**PRÉFET
DES ALPES-
MARITIMES**

Objet : Révision générale du Plan Local d'Urbanisme (PLU) de la commune de Beausoleil – Saisine des Personnes Publiques Associées (PPA) : avis de l'État sur le dossier arrêté

**Annexe technique
Avis détaillé des services de l'État
sur le projet de révision du PLU de Beausoleil arrêté le 14/12/2023**

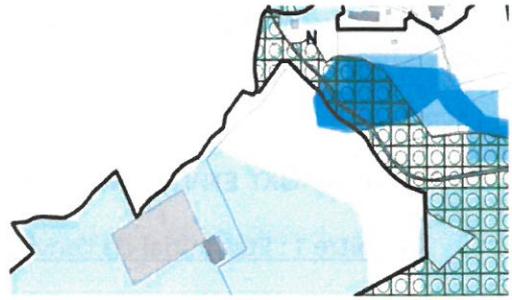
Le risque incendie de forêt n'est pas mis en avant dans le diagnostic. Une cartographie des aléas doit être présente notamment la carte départementale de l'aléa feux de forêt annexée au Plan Départemental de Protection de la Forêt Contre les Incendies (PDPFCI) 2019-2029. La carte nationale va d'ailleurs faire prochainement l'objet d'un PAC et un PPRIF devrait également être réalisé (priorité 3 – corniche Est – La Turbie, Beausoleil, Roquebrune-Cap-Martin et Gorbio).

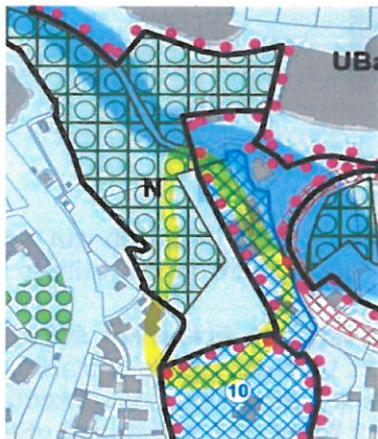
Il conviendra de vérifier avec GRTgaz les EBC du projet de PLU révisé qui seraient le cas échéant à supprimer au regard de la présence de canalisations de gaz, notamment sur la partie Nord-Ouest du territoire communal. En effet, la présence d'une canalisation et sa bande de servitude d'implantation ne sont pas compatibles avec un EBC, haies ou éléments végétaux protégés. Pour mémoire, cette bande de servitude est une bande de libre passage, *non-aedificandi* et *non-sylvandi*. Dans cette bande, les constructions, la modification du profil du terrain, les plantations d'arbres ou arbustes potentiellement de plus de 2,7 mètres de hauteur et toutes pratiques culturales dépassant plus de 0,6 mètres de profondeur sont interdites.

De la même façon, certains ouvrages du réseau public de transport d'électricité sont situés en partie dans un EBC. Les SUP 14 d'établissement et d'entretien des ouvrages RTE sont incompatibles avec le classement d'un terrain en EBC. Dans le cadre des servitudes d'élagage et d'abattage d'arbres, RTE coupe les arbres et branches d'arbres qui, se trouvant à proximité des conducteurs aériens d'électricité, gênent leur pose ou pourraient, par leur mouvement ou leur chute, occasionner des courts-circuits ou des avaries aux ouvrages. La largeur de cette zone d'entretien dépend de la topologie des lignes. Elle est donc déterminée spécifiquement pour chaque portée par des experts. **Par conséquent, il paraît indispensable de déclasser les EBC sur les bandes suivantes :**

- 2.50 m de part et d'autre de l'axe des lignes souterraines ;
- 3 m de part et d'autre de l'axe des lignes souterraines double circuit ;
- 20 m de part et d'autre de l'axe des lignes aériennes de tension 63 000 volts.

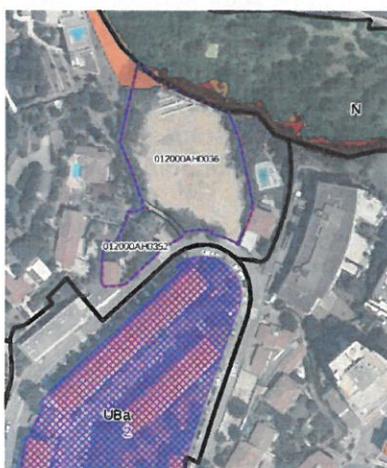
L'ERMS n°9 (50 %, 15 LS estimés) concerne une emprise réduite du PAPAG, inscrit dans le secteur du Vallon de la Noix, qui gèle donc l'ensemble des terrains concernés au moins pendant 5 ans une fois le PLU révisé exécutoire. De plus, l'aléa inondation n'est pas encore connu puisque l'étude hydraulique est toujours en cours. **L'ERMS n°9 n'est donc pas mobilisable en l'état et la mise en œuvre d'un projet de logements intégrant du social reste très hypothétique à ce stade.**

L'ERMS n°10 (40 %, 32 LS estimés) **mérite une vérification de l'estimation de son potentiel de production de logements** au regard de la servitude de vue et des droits à bâtir définis par le règlement écrit.

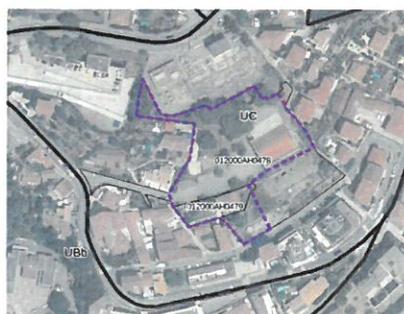
De plus, les règles d'urbanismes de certains ERMS mériteraient d'être revues à la hausse, en lien avec l'ABF, afin d'améliorer leur potentiel de production. Ces évolutions permettraient une programmation plus ambitieuse en matière de LS et participerait donc à la dynamique de rattrapage dans laquelle la commune semble vouloir s'inscrire dans son projet de PLU révisé.

Enfin, il semble opportun de réintégrer l'ERMS n°7 du PLU en vigueur, chemin de l'Usine Électrique (parcelles n°AH0478 et AH0479), l'opération n'ayant vraisemblablement pas démarré. Un agrément a été délivré en 2021 pour 87 logements dont 40 LS, ce potentiel ne sera donc pas comptabilisé en tant que tel au bénéfice de la production de LS pour l'horizon du PLU (2035), mais l'intégration d'un ERMS au sein du PLU révisé en garantira la réalisation et la mise en œuvre de cette opération de logements intégrant du logement à caractère social.
